Santiago, 22 de agosto de 2025
DE 04979-25

Ref.: Solicita aclarar comportamiento de la Central PFV Diego de Almagro Sur en la prestación del Control Primario de Frecuencia.

Figura 1: Respuesta PFV Diego de Almagro Sur, 16 de julio 2025.

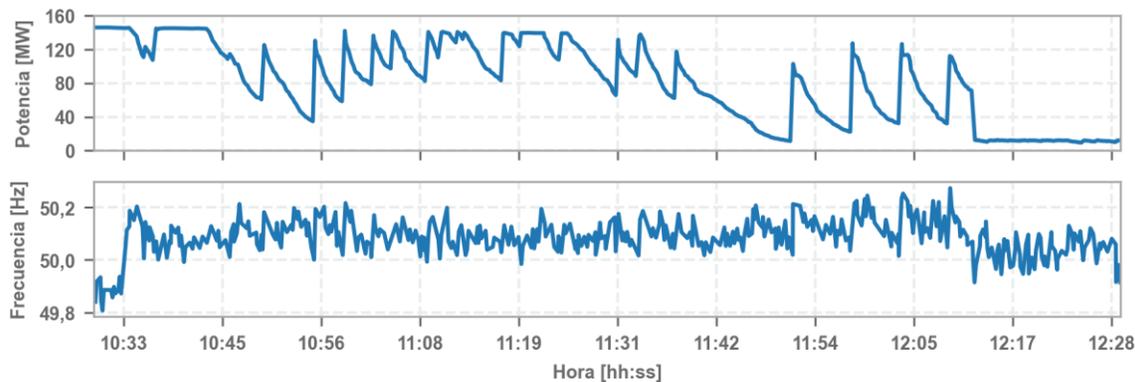
En las Figuras 1 y 2 se muestra el comportamiento de la central en momentos en que fue instruida para prestar el servicio de CPF durante los días 16 y 19 de julio. En ambas ocasiones la instalación no presenta una respuesta acorde a la característica de la prestación del servicio. Asimismo, se observa que la respuesta de la central presenta un comportamiento con oscilaciones que alcanzan variaciones de hasta 100 MW en un periodo de 20 segundos. Esta situación, que también se ha evidenciado en la operación en tiempo real en distintos días, compromete la estabilidad y seguridad del sistema, además de dificultar la gestión del control de frecuencia por parte del Centro de Despacho y Control.

1. Enviar un informe explicativo que describa las razones técnicas del comportamiento presentado por la central PFV Diego de Almagro Sur, así como las medidas adoptadas por Colbún S.A. para evitar que este comportamiento no deseado se repita en la operación en tiempo real.

2. Presentar un plan de trabajo orientado a normalizar comportamiento esperado de la central. Este plan deberá contemplar una fecha de término no superior a un mes calendario desde la fecha límite de respuesta a esta comunicación e incluir la realización de la prueba indicada en el numeral 3.

3. Realizar pruebas de operatividad con el fin de verificar que el controlador de potencia/frecuencia de la central opere correctamente y con las características validadas en la carta de la Ref. [2], una vez ejecutadas las acciones correctivas correspondientes. Para ello, se deberá activar el CPF en la Central Diego de Almagro Sur durante un periodo mínimo de una hora, y remitir un informe con los resultados del comportamiento de la central, **mediante carta** y con copia al correo verificacion.sccc@coordinador.cl.
